**Avis de la Mission Régionale d'Autorité environnementale
de Bourgogne-Franche-Comté
sur le projet de centrale photovoltaïque
« Bois communal de Villon »
sur la commune de Villon (89)**

N °BFC-2021-2876

Plan d'implantation du projet (extrait de l'étude d'impact– p.26 et 28)

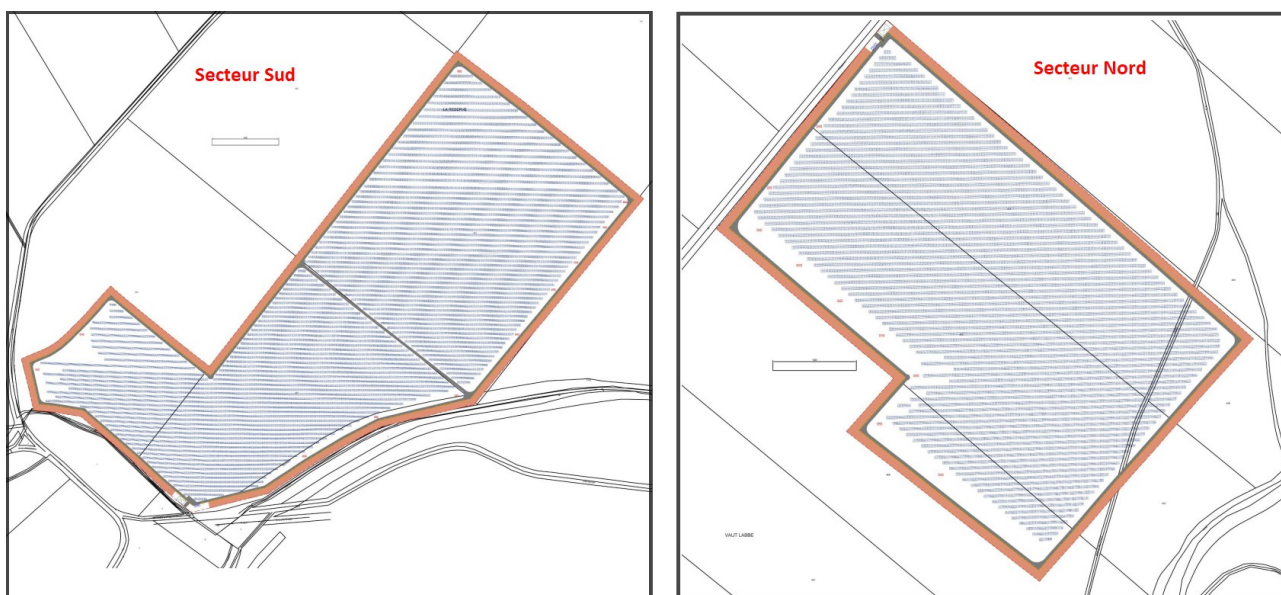
emprises clôturées, par des locaux techniques sur 350,24 m² et par des voiries dont la surface n'est pas précisée dans le dossier.

- le parc est composé de 105 420 panneaux (ou modules) photovoltaïques à base de silicium monocristallin, de 1,94 m² chacun, avec une puissance unitaire de 390 Wc ; cela représente une surface de panneaux d'environ 204 970 m², pour une surface projetée au sol de 194 239 m² ; la hauteur sous panneaux est comprise entre un minimum de 1,10 m et un maximum de 2,84 m ; l'espacement interstitiel entre chaque panneau est d'environ 2 cm ;

- les structures porteuses sont orientées vers le sud, inclinées à 20° ou 25° et espacées de 3,4 m à 6,91 m de façon à optimiser le rendement énergétique en fonction de la topographie ; leur ancrage est prévu de manière fixe sur 26 355 pieux métalliques battus, enfoncés sur une profondeur de 1 à 1,50 m, avec un espacement de 3,96 m, et avec une surface au sol unitaire de 80 cm² ; aucune utilisation de béton n'est mentionnée pour l'ancrage ;

- le câblage, dont le tracé et la longueur ne sont pas précisés, est fixé sous les structures portantes, puis vers les locaux électriques et le réseau de raccordement externe en tranchées enterrées de 80 cm de profondeur sur 60 cm de largeur ;

- le site est entouré d'une clôture grillagée en mailles soudées carrées de couleur verte, de 2 m de hauteur, sur un linéaire non précisé dans le dossier ; elle est présentée comme étant de type permissif pour le passage de la petite faune et comporte un système de télésurveillance ;

- le site est desservi en interne par un chemin d'exploitation en calcaire blanc de 4 m de large, sur un linéaire et une structure de voirie non précisés dans le dossier, pour rejoindre les différents locaux électriques et circuler en périphérie du parc ;
- les accès au site sont prévus par la route communale reliant Villon à Baon et le chemin forestier « Sommière de Cognot », avec 2 portails d'entrée, en acier de couleur verte ;
- deux citernes flexibles à incendie de 120 m³ chacune, sont positionnées au niveau des entrées des 2 entités du parc ; une zone de protection contre le risque incendie de 10 m de large, où la végétation sera maintenue rase, ceinture le parc à l'extérieur de la clôture ;

D'autres caractéristiques du parc photovoltaïque non mentionnées dans le dossier, comme évoqué dans le chapitre 1 ci-dessus, mériteraient d'être précisées pour une meilleure appréhension du projet (ex : longueur de voirie, de clôture, etc.).
